Bundesministerium  
für Verkehr,  
Innovation und Technologie

GZ. BMVIT-312.408/0006-IV/IVVS-ALG/2016

**Beilagen zur Verhandlungsschrift 2/3**

Abbildung 2: aktuell verfügbares Luftbild (Quelle: google maps)

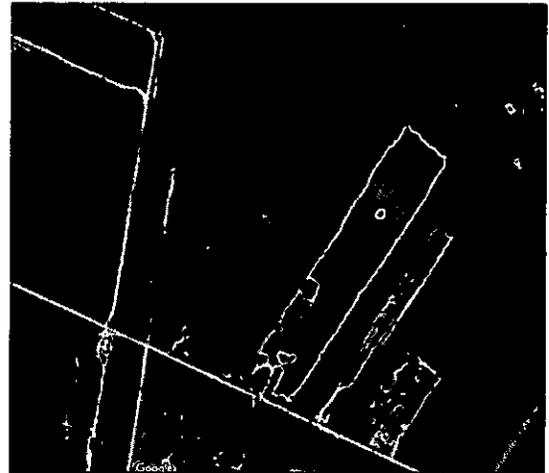
Abbildung 1: Luftbild etwa zum Zeitpunkt der Projekteinreichung, Kiefernwald (roter Pfeil)

Die Projektwerberin schlägt daher vor, die Maßnahme entfallen zu lassen.

Abbildung 1: Hydrologischer Längenschnitt durch das Marchfeld  
(MARCHFELDKANALGESELLSCHAFT, 2016)

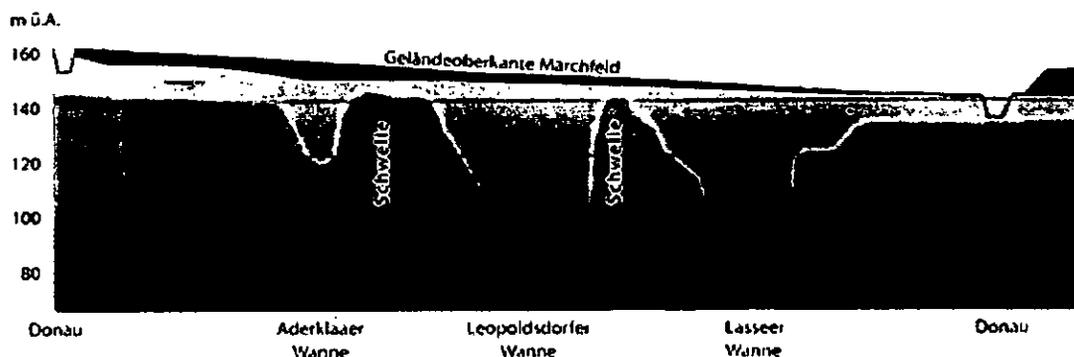
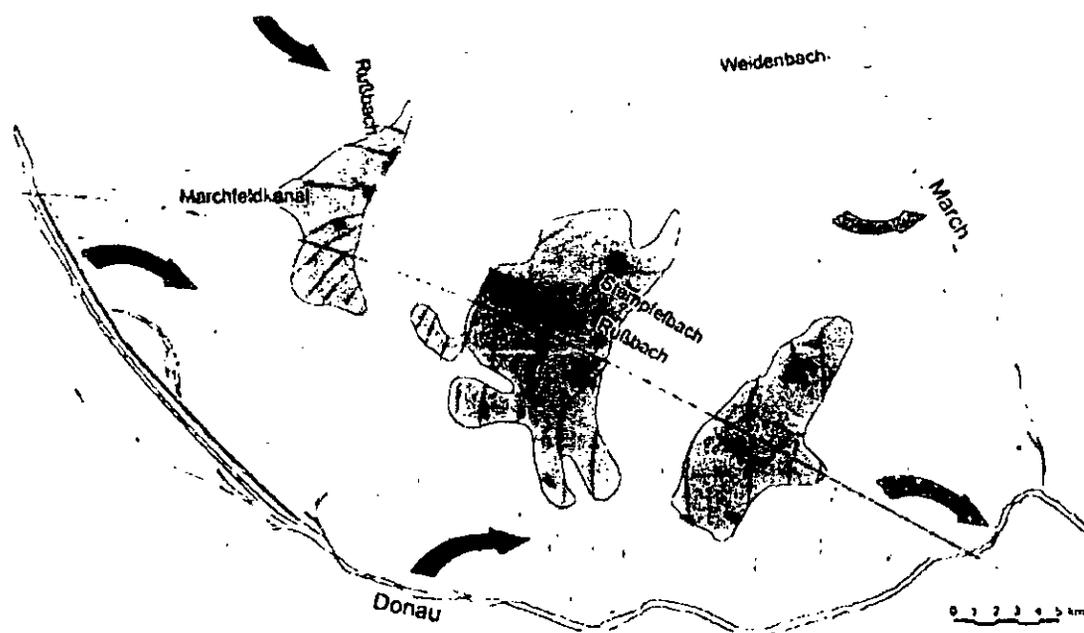
Durch die Einbringung der geplanten Chloridfrachten ins Grundwasser wird auch der Schutzgedanke der Rahmenverfügung Marchfeld größtenteils missachtet. Eine Nutzung des Grundwassers für Bewässerungszwecke wird dadurch möglicherweise nachhaltig unmöglich.

Abbildung 3: Lageplan des Windparks Obersiebenbrunn (Ausschnitt aus U2, Windkraftanlagennummerierung durch den Sachverständigen für Eisabfall)

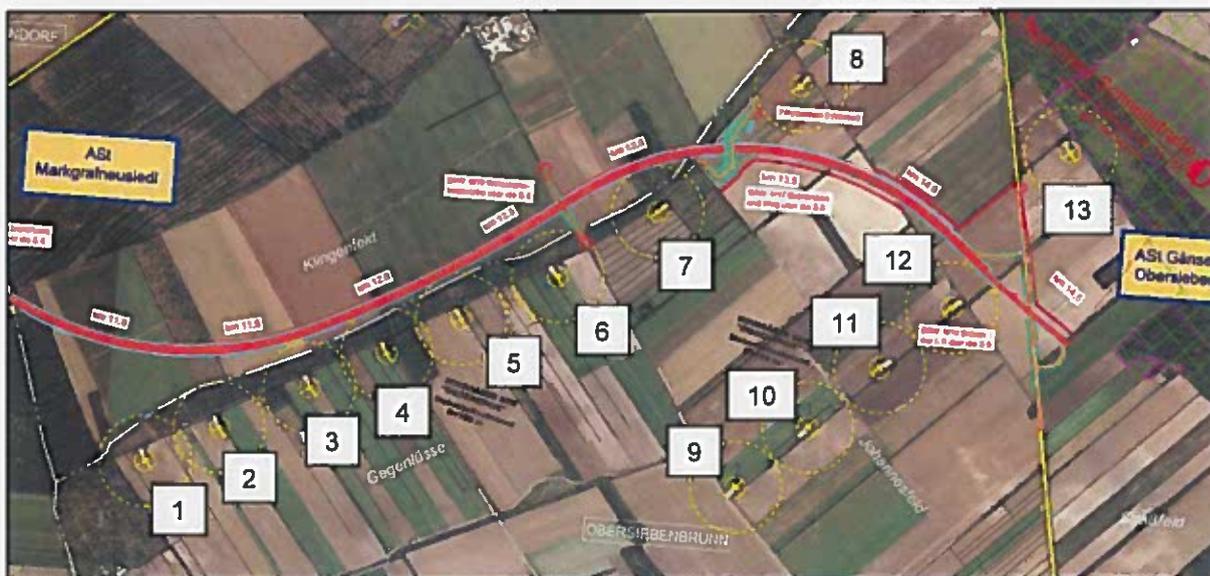
Die Lage der Windkraftanlagen ist in Abbildung 3 dargestellt (gelbe Kreise). Für eine eindeutige Bezeichnung der einzelnen Windkraftanlagen wurden vom Sachverständigen die Windkraftanlagen des Windparks Obersiebenbrunn in Abbildung 3 nachträglich nummeriert.
